Direzione Servizi al Territorio e alla Città
Servizio Urbanistica, Pianificazione e Sviluppo del Territorio e P.G.T.U.
Servizio Edilizia, SUAP e Ambiente
Servizio Manutenzioni viabilità, verde, fabbricati, illuminazione e impianti tecnologici

OGGETTO: INFRASTRUTTURA STRATEGICA DI INTERESSE NAZIONALE EX ART. 1 DELLA LEGGE 21 DICEMBRE 2001, N. 443 CINTURA DI TORINO E CONNESSIONE ALLA LINEA TORINO-LIONE: NUOVA LINEA TORINO LIONE E TRATTA NAZIONALE. PROGETTO DEFINITIVO DELLA TRATTA AVIGLIANA – ORBASSANO. CUP J11H03000030008. PROCEDURA DI VALUTAZIONE DI IMPATTO AMBIENTALE AI SENSI DELL'ART. 225 DEL D.LGS 36/2023 E DEGLI ARTT. 165,183 DEL D.LGS. 163/2006 E S.M.I., INTEGRATA CON LA PROCEDURA DI VALUTAZIONE D'INCIDENZA DI CUI ALL'ARTICOLO 5 DEL D.P.R. 357/1997 E LA VERIFICA DEL PIANO DI UTILIZZO DELLE TERRE E ROCCE DA SCAVO AI SENSI DEL DPR 120/2017 – OSSERVAZIONI TECNICHE DI COMPETENZA CON RICHIESTA INTEGRAZIONI.

Il presente contributo, relativo agli aspetti ambientali, idrogeologici, urbanistici e viabilistici, viene fornito a riscontro dell'istanza in oggetto, pervenuta a questo Ente in data 05/02/2026 prot. 8805 da parte del MINISTERO DELL'AMBIENTE E DELLA SICUREZZA ENERGETICA.

Figura 2: Inquadramento territoriale della PTPD adottata, con la linea ferroviaria Orbassano-Avigliana. Sovrapposizione tra tracciato preliminare e relativa fascia di rispetto (in rosa) e tracciato definitivo (in blu)

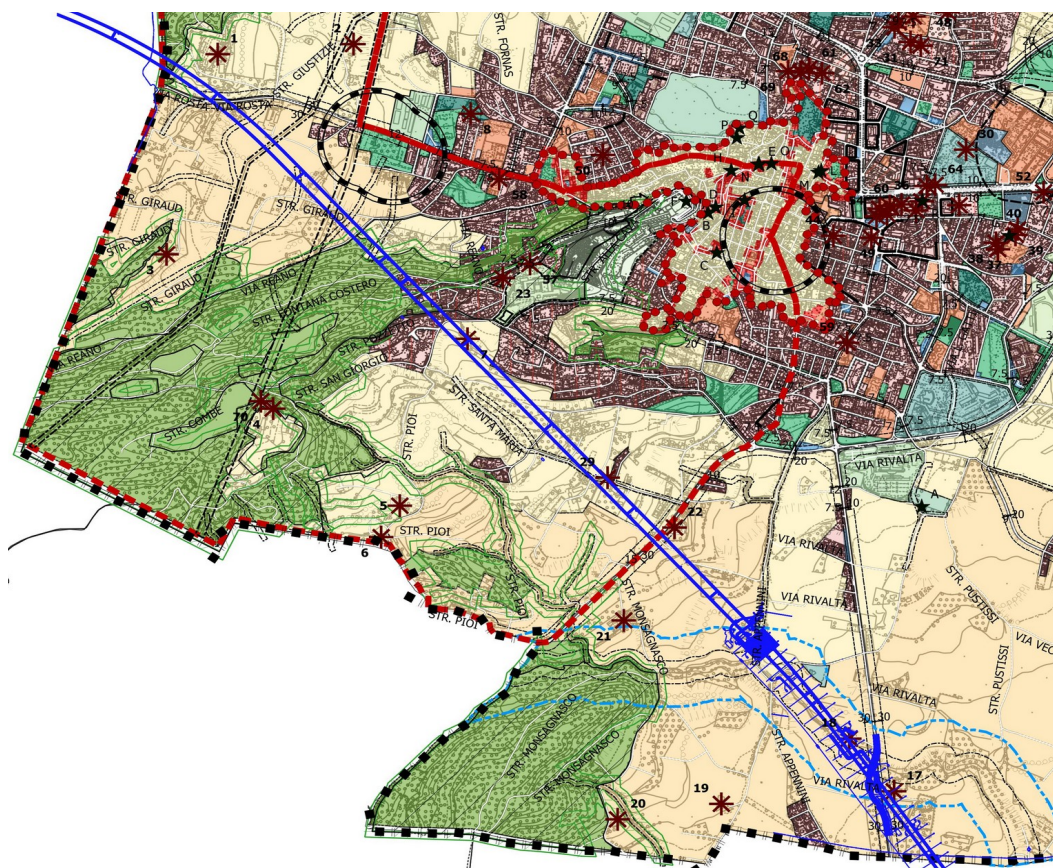
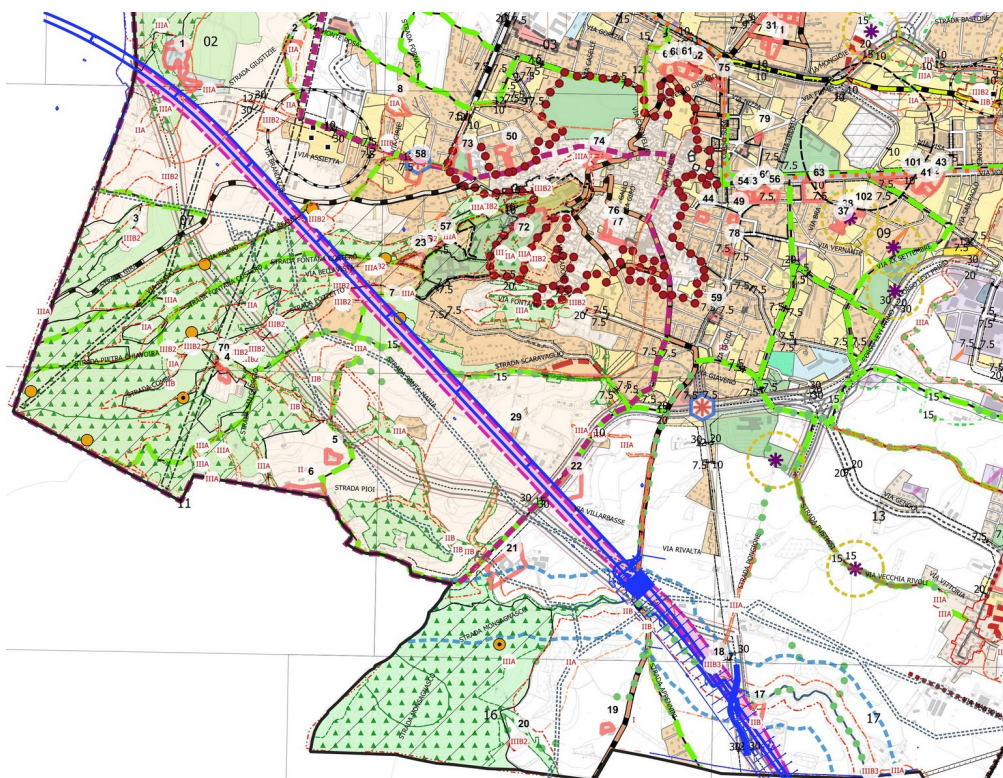
Per quanto sopra evidenziato, esaminata la documentazione del Progetto Definitivo, si evince, per gli aspetti urbanistici di competenza, che il tracciato ferroviario della tratta Avigliana-Orbassano, per la porzione compresa all'interno del Comune di Rivoli, interferisce con i vincoli sopracitati, rendendo il progetto non conforme al PRGC vigente ed a quello in variante adottato; fermo restando ovviamente la sua conformabilità.

Figura 9: Immobile tutelato ai sensi dell'art. 24 della L.R. 56/77 e s.m.i. - n° scheda 18 - Cascina Violino. (estratto mappa PTPD)

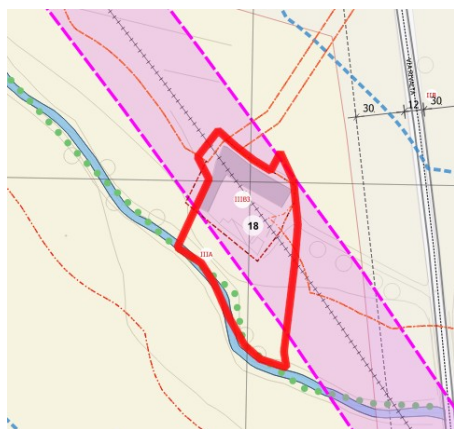
- **Beni vincolati ai sensi dell'art. 24 della L.R. 56/77.** Nello specifico si tratta del bene identificato dalla scheda n. 18 “Cascina Violino”, di cui è prevista la demolizione da progetto. Le prescrizioni riguardanti i beni vincolati sono normate all'art. 18.2 delle N.T.A della P.T.P.D. adottata, e gli eventuali interventi sono subordinati al preventivo rilascio del parere favorevole della Commissione Locale per il Paesaggio.

Nel caso del progetto specifico, è prevista la demolizione di Cascina Violino, per la quale dovrà essere corrisposta, dato il valore storico-culturale attribuito al bene, un'indennità di esproprio di congrua entità.
